鷺宮小学校・西中野小学校統合委員会 要点記録

第 6 回

第6回 鷺宮小学校・西中野小学校統合委員会 会議要旨

議事（１）統合新校の新校舎の基本構想・基本計画（案）について

鷺宮・西中野小学校統合校 配置図・北側敷地1階南側敷地2階平面図

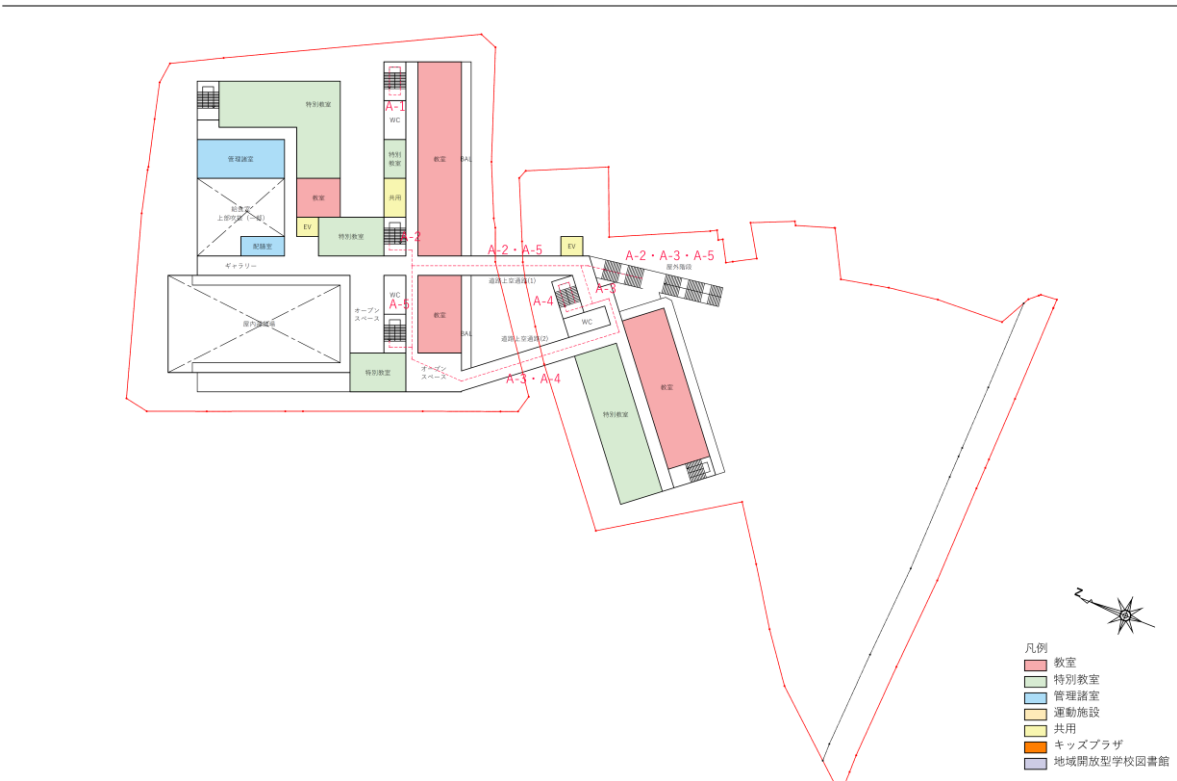
マンションや旅館では、火災時は室内階段が煙突になってしまうので外階段での避難が推奨されているが、一般的に、校舎には外階段は設けないものなのか。

屋外階段は建物に通常つけるものだろうし、避難ルートは多い方が良いと思うが。

屋内運動場から校庭までの避難はどのように想定したのか。青い線を通るのか。

避難通路は、できるだけ多い方が良いと思う。外階段はいくつ設ける予定なのか。

1階の下に避難用階段が一つあるが、もう一つつけてほしい。1階の児童は、出来るだけ階段で一気におりてほしい。中よりは外の方が安全だと思うので、外階段の設置を希望する。

2枚目の北側敷地1階南側敷地2階平面図の、道路の横にある避難用階段を、もう一つ設けてほしいということか。

そのとおりである。上方部にもつければ、1階の児童はその2本を使って早く降りることができる。

地上3階以上の建物になるので、竪穴区画と言い、防火戸もしくは防火シャッター等を設けるようにする。それで煙の侵入を防ぎ、逃げられるように設計している。そのため、屋外階段、屋内階段に特に大きな違いはないということで設定している。

階段は北側校舎に4つ、南側校舎に2つあり、それで満足できる設計になっているが、特に屋外階段の要望があれば、検討する。

そのルートもあるが、道路上空通路は使わずに、敷地外の道路を歩いて校庭に逃げるのが一番早くかつ安全なルートだと思う。北側敷地1階南側敷地2階平面図の図面下側の児童用出入口から敷地外に出て道路を歩いて逃げる方法がある。

外階段は一切つけていない。

2方向避難を確保して、煙は設備的に対応するということが一般的な手法なため、現在は外階段を想定していない。そこまでしなくても避難経路を確保できると考えている。ただし学校の運営や児童の動きを想定した場合、困難だということがあれば、さらに検討を進める余地はあると思っている。

屋外階段を設けたとしても、付近に室内階段があるので、ルートとしては変わらない。

外階段については、安全性が高まるのであれば、我々も検討したい。今後の設計が進んだ段階でご確認いただきたい。

鷺宮・西中野小学校統合校 北側敷地2階・南側敷地3階平面図

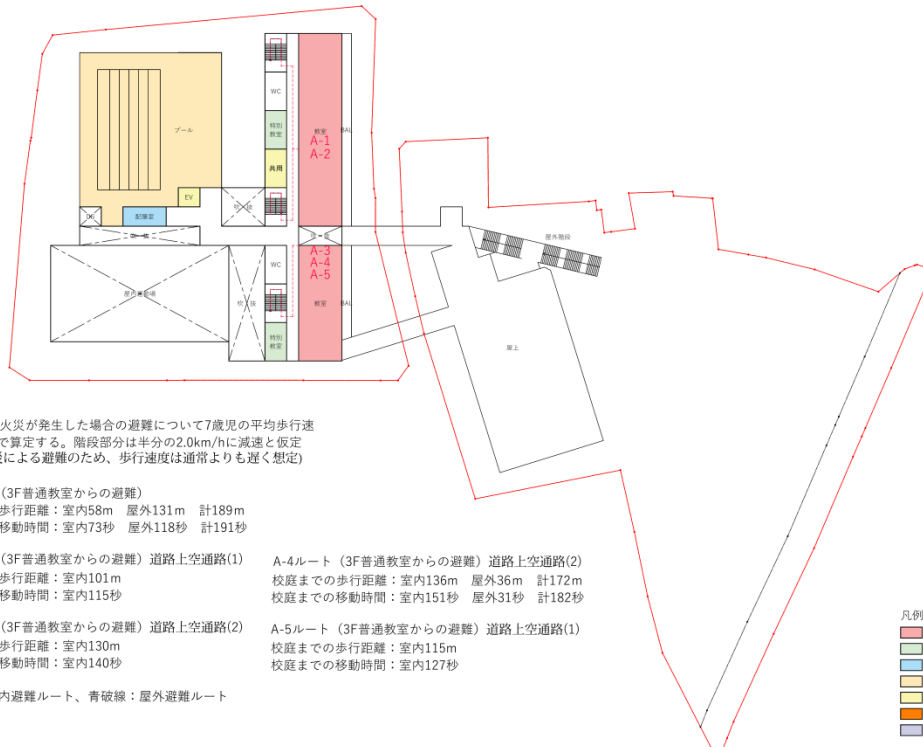
2～3分もかかるものなのか。

3階からの避難ルートが示されたが、2階、1階からの検証は出来ていないのか。

図面上で計算されているが、実地検証して出した数字ではないので、児童が玉突きになったらどうなるのだろうかと思う。研究所と協力してソフトウェアを使えばもっと精緻な数値を出せると思う。実際には、今出されている時間の2倍はかかるのではないか。

また、北側敷地２階・南側敷地３階平面図についてだが、階段にドアのような線があるが、ここから階段におりるといことが分かりにくい。我々は分かるから良いが、地域の方は分からないので、ここを改善してもらえると良いと思う。

これらは校庭までの時間なので、屋外に出るまでは1分かからない程度だろう。

もっとも遠い3階で避難ルートを示したが、2階、1階ならばより短縮できる。

児童の通常の歩行時の速さで計算している。実際の避難時は多少早くなると考えている。

門については、新校舎での位置が分かるようにして、不要な情報は消去する。もう一つの話については、校庭から屋外階段に上がるところの階段の線ということか。これは扉ではなく、途中で切れて見えなくなる部分があるので、２階に上がる等の文言を入れて、初めて図面を見る人でも分かるような工夫をしたい。
